BooT.one に対して以下の対応を行いました。

BooT.one3.2.2では、以下の機能を改善しました。

■修正内容に関する説明について

- No.3,4 額縁の設定が統一されていない問題を改善しました。

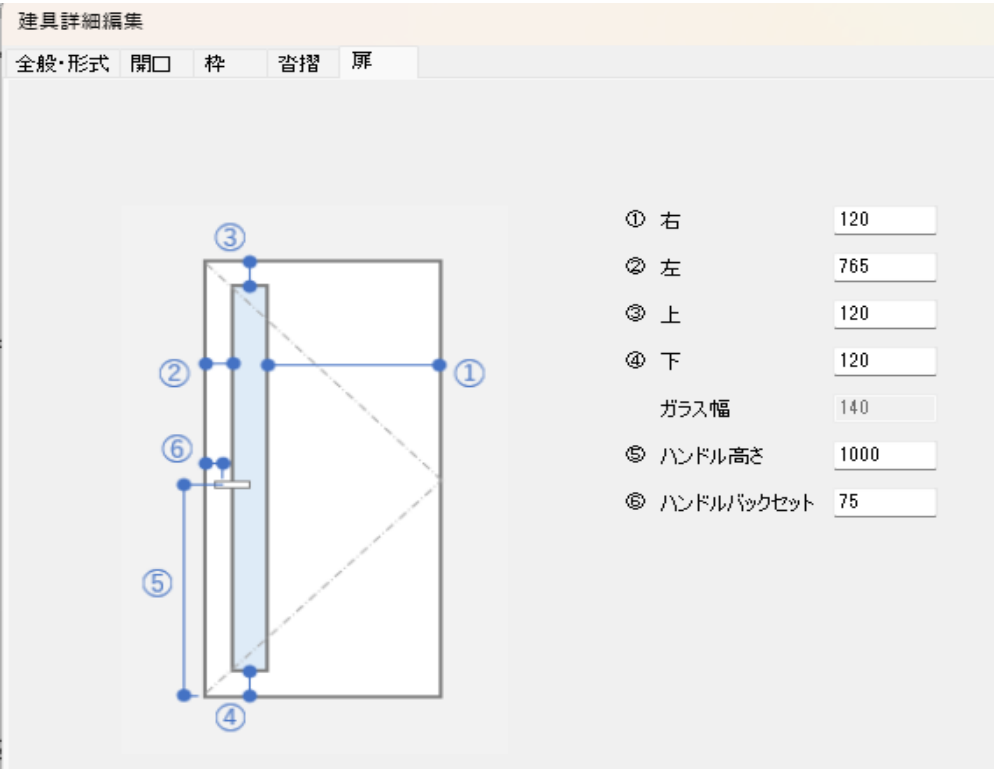
修正対象：ドア、窓それぞれで以下の選択肢

ローダーの額縁、編集の額縁-材質、プロパティのグラフィックス-選択_額縁<造作工事>

並び順を変更

選択肢および並び順を変更

並び順を変更

選択肢および並び順を変更

●No.5 ①引き戸の一部の形式において、作成されるファミリとドア編集ダイアログの画像で左右反転している問題を改善しました。

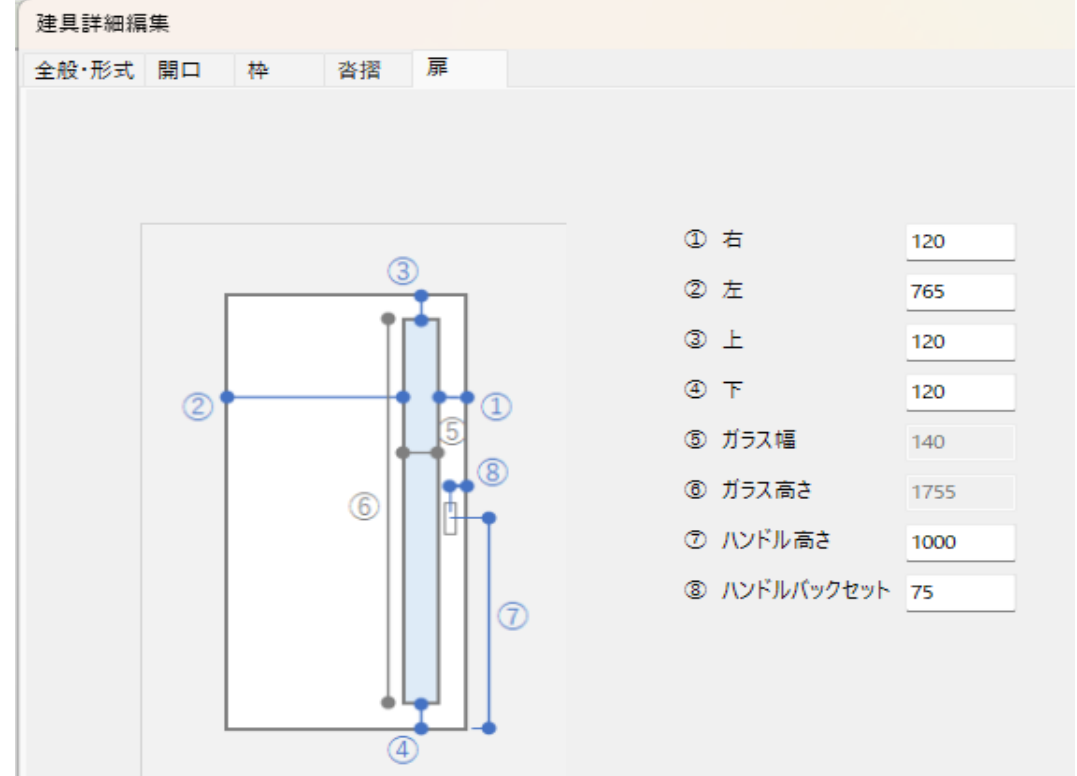
修正対象：形式が以下の内容

例として扉がガラス_スリットの場合を記載しました。すべての扉で修正しています。
